DO 7 november 2018
Agendapunt 2

Project vervanging Gerrit Krol Brug

Gevraagd besluit

Schetsontwerp v4: Gerrit Krol Brug variant erf toegangsweg

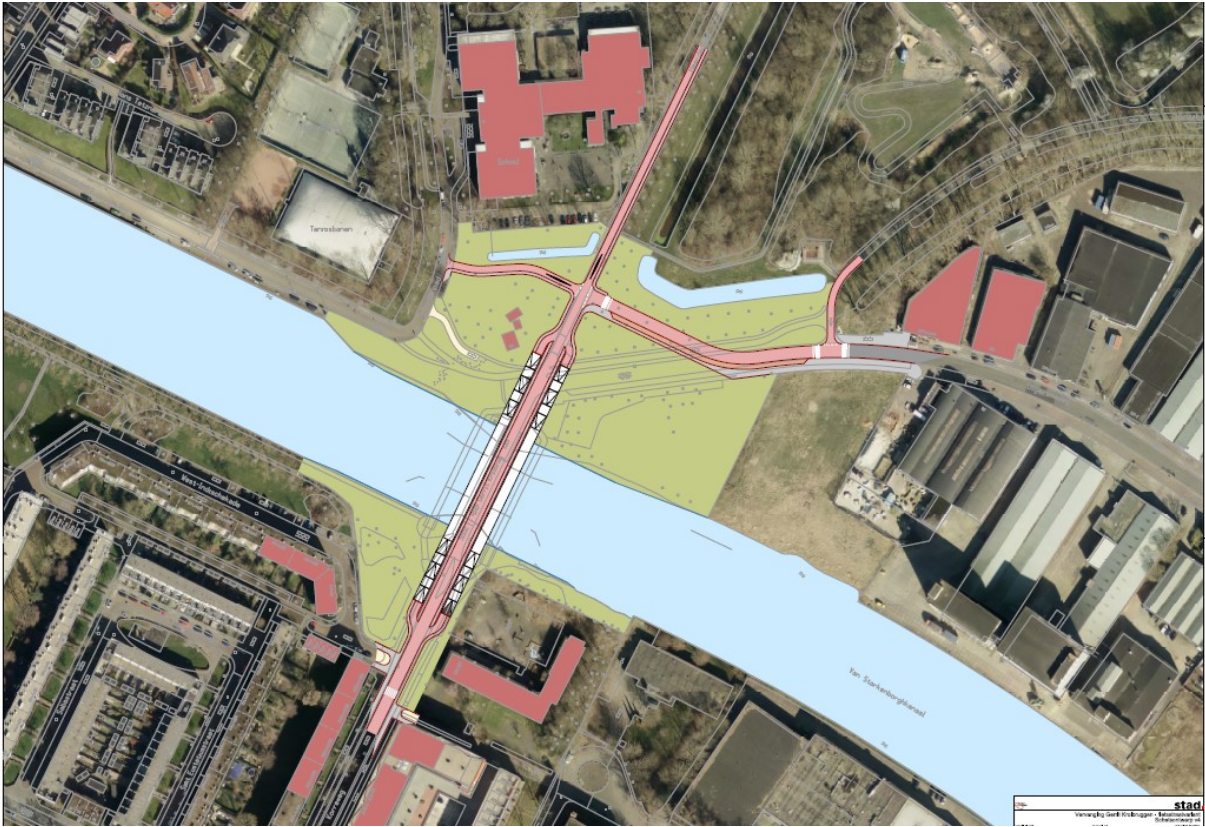
Het voorstel is om de toekomstige Gerrit Krol Brug in te richten als erf-toegangsweg waarbij fietsers voorrang hebben op het autoverkeer. Hierdoor ontstaat een veilige verkeerssituatie. Bovendien sluit dit voorstel aan bij de toekomstige ontwikkelingen van de Korreweg.

Tijdens de KES gesprekken met de gemeente is uitvoerig gesproken over het alternatief om de Gerrit Krol Brug van gebiedsontsluitingsweg af te schalen naar een erftoegangsweg. Deze oplossing past bij de toekomstige ontwikkelingen in de omgeving zoals het inrichten van Korreweg als fietsstraat. Auto's kunnen gebruik blijven maken van de brug, alleen hebben de fietsers voorrang. Dat is gezien de huidige situatie op de brug al een grote verbetering wat betreft veiligheid. Bij de keuze van een fietsstraatbrug vervalt de fietsonderdoorgang aan de noordzijde en is deze nieuwe brug daardoor beter inpasbaar op de huidige locatie. Het 'Schetsontwerp v4' van de gemeente laat tevens zien dat de kruising met de Ulgersmaweg in noordelijke richting is verschoven en aangepast waardoor deze overzichtelijker lijkt te worden. De inschatting van het projectteam is dat de fietsstraatbrug past binnen het huidige budget van 21 miljoen en de planning.

Het advies van het projectteam is om in te stemmen met het afschalen van Gerrit Krol Brug van ontsluitingsweg naar een erftoegangsweg (fietsstraatbrug).
